Anträge auf immissionsschutzrechtliche Genehmigung für die Errichtung von insgesamt 18 Windenergieanlagen im Harthäuser Wald nach §§ 4 und 10 BImSchG-Beteiligung nach § 10 BImSchG in Verbindung mit § 11 der 9. BImSchV

Regionalplanerische Beurteilung

**Standorte und Vorhabenträger der nach §§ 4 und 10 BImSchG beantragten
Windenergieanlagen im Harthäuser Wald im Verhältnis zur Raumnutzungskarte des
Regionalplans Heilbronn-Franken 2020**

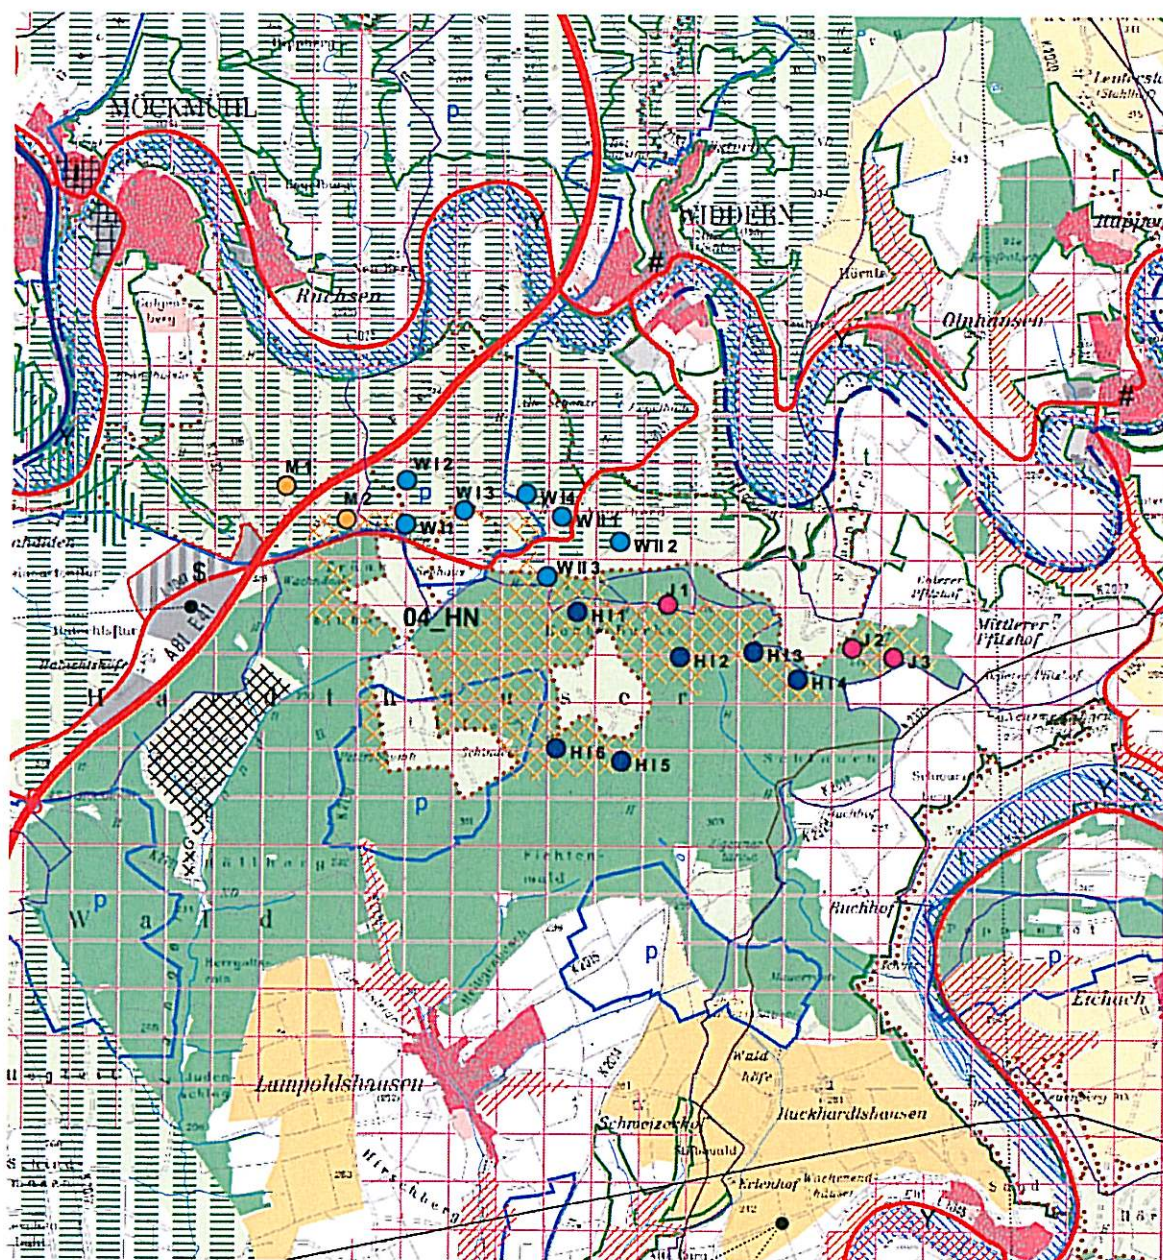
Die Auswahl der Windkraftanlagenstandorte orientiert sich dabei an den geplanten Konzentrationszonen der laufenden Flächennutzungsplanverfahren der Verwaltungsräume Möckmühl und Neuenstadt a.K. (mit Ausnahme der im Staatswald gelegenen Flächen). Lediglich Anlage (W12) liegt mit ca. 200 m deutlich außerhalb einer derzeit geplanten Konzentrationszone.

Von den 18 beantragten Anlagen sind 8 Anlagen im Regionalen Grünzug „Unterer Jagst-Kocher-Raum“, 10 Anlagen im Vorranggebiet für Forstwirtschaft vorgesehen. Alle Anlagen befinden sich darüber hinaus in einem Vorbehaltsgebiet für Erholung. Die beantragten Anlagen umfassen nur einen Teil der in den Vorentwürfen der Flächennutzungspläne enthaltenen Konzentrationszonen für Windenergie, sodass in die Betrachtung grundsätzlich auch kumulative Wirkungen einzubeziehen sind.

- die Lage von Anlagen im Bereich des Lebensraumtyps Waldmeister-Buchenwald im FFH-Gebiet Untere Jagst und Unterer Kocher (dies betrifft eine Anlage in Möckmühl, sowie Anlagen in Widdern) und
- die Lage von Anlagen im Bereich der Lebensstätte der Bechsteinfledermaus im FFH-Gebiet Untere Jagst und Unterer Kocher (dies betrifft Anlagen in Widdern).

Derzeit liegen eine Anlage in Möckmühl und Anlagen in Widdern außerhalb der Entwurfsfläche für ein geplantes Vorranggebiet für Windenergie.

- im Hinblick auf die Auswirkungen auf die Kulturlandschaft der angrenzenden Räume, das Jagsttal und die siedlungsgliedernde Wirkung der Freiräume (insbesondere durch die nördlichen Anlagen) sowie
- im Hinblick auf die Durchgängigkeit für wandernde Arten im Bereich des Wildtierkorridors östlich Seehaus.

Gegenüber einer Genehmigung der jetzt beantragten Anlagen in ihrer Gesamtheit bestehen aus regionalplanerischer Sicht aufgrund eines möglichen Verstoßes gegen Ziele der Raumordnung erhebliche Bedenken.

Zur Minimierung möglicher Verzögerungen des Vorhabens sollten frühzeitig Beurteilungsgrundlagen für erhebliche und derzeit nicht erfasste Konfliktlagen erstellt und ggf. planerische Anpassungen vorgenommen werden. Darüber hinaus werden von regionaler Seite die Möglichkeiten einer zeitlichen Beförderung des Vorhabens in Zusammenarbeit mit den Raumordnungsbehörden ausgelotet.
